Rapport de l'Inspection des installations classées

Visite d'inspection du 04/02/2026

SUEZ RV SUD OUEST

Cette visite s'inscrit dans le cadre de la réception du casier n°7 ainsi que dans le cadre du plan pluriannuel de contrôle (PPC) 2026.

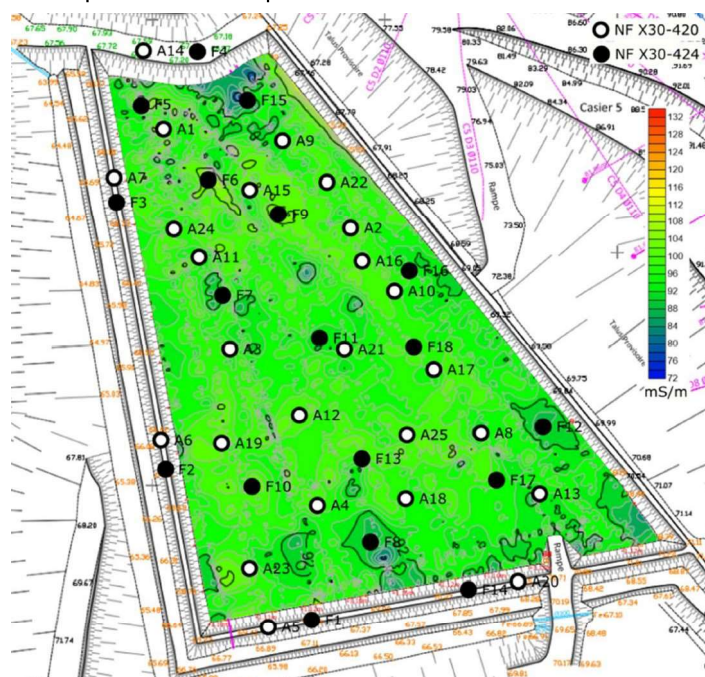
Constats : Avant la réalisation de la barrière de sécurité passive (BSP), des essais en laboratoire ainsi que des planches d'essai ont été menés afin de déterminer les conditions nécessaires pour atteindre la perméabilité requise (1.10^{-9} m/s). Les planches d'essai ont été réalisées par la société PIGEON et vérifiées par la société KOMEA. Les détails de la réalisation de ces planches d'essai sont présentés en page 9 et 10 du rapport de conformité transmis par l'exploitant le 12 janvier 2026. Les résultats des essais de perméabilité sur les planches d'essai sont conformes à l'objectif de perméabilité, soit une valeur inférieure à 1.10^{-9} m/s. Ces résultats valident le protocole de mise en œuvre de la barrière de sécurité passive (BSP), qui a été réalisée par la société PIGEON. La BSP a été installée par couches de 35 cm d'épaisseur foisonnée, pour un total de quatre couches. Les contrôles de perméabilités ont été réalisés par la société KOMEA et opérés suivant les

- Pour le fond de casier, une fréquence d'essais de surface de $1/2500 \text{ m}^2$ par couche reconstituée et d'essais en forage d' $1/1\,000 \text{ m}^3$;
- Pour les digues inter-casiers, un essai de surface et un essai en forage pour 100 ml (mètre linéaire) de digues réalisées ;
- Pour la remontée en flanc, un essai de surface et un essai en forage pour 100 ml (mètre linéaire) de cuvelage réalisé.

La perméabilité de la partie supérieure de la barrière de sécurité passive (BSP) a été mesurée par des essais au simple anneau (norme NF X 30-420) et en forage (norme NF X 30-424). L'ensemble des essais réalisés par la société KOMEA est consigné dans l'annexe 8 du rapport de conformité. Par ailleurs, les détails relatifs à la réalisation des essais au simple anneau et en forage sont présentés dans le rapport de conformité transmis par l'exploitant le 12 janvier 2026, aux pages 10 et 11.

Les résultats des mesures de perméabilité sont tous inférieurs à 1.10^{-9} m/s :

- pour le fond de forme : entre 1.10^{-10} m/s et $9.5.10^{-10} \text{ m/s}$;
- pour les remontées en flanc (cuvelage) : entre 1.10^{-10} m/s et $3.1.10^{-10} \text{ m/s}$;
- pour les digues inter-casiers : entre 1.10^{-10} m/s et $6.1.10^{-10} \text{ m/s}$.
